## Indicación para el montaje de los rodillos deflectores 532 0158 10 y 532 0189 10

**532 0158 10** (viejo)  
**532 0189 10** (nuevo)

Situación 11.2007  
**INA 0008**

Fig. 1: 532 0158 10 (versión antigua)

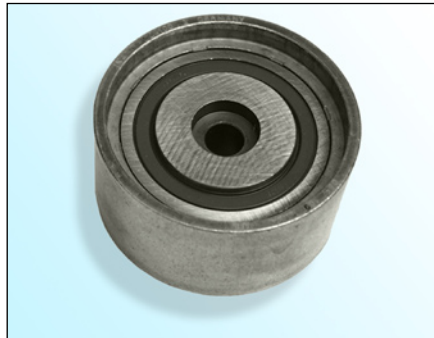
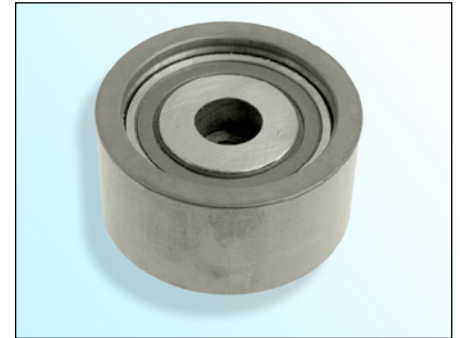
El rodillo deflector **532 0158 10** ha sido cambiado por **532 0189 10**.

El rodillo deflector **532 0158 10** debe montarse con un tornillo Allen con una longitud de rosca de **40 mm**.

El rodillo deflector **532 0189 10** debe montarse con un tornillo Allen con una longitud de rosca de **30 mm**.

¡El uso de tornillos inadecuados puede provocar daños en el motor!

Para montar el rodillo deflector **deben** emplearse los tornillos contenidos en el embalaje.
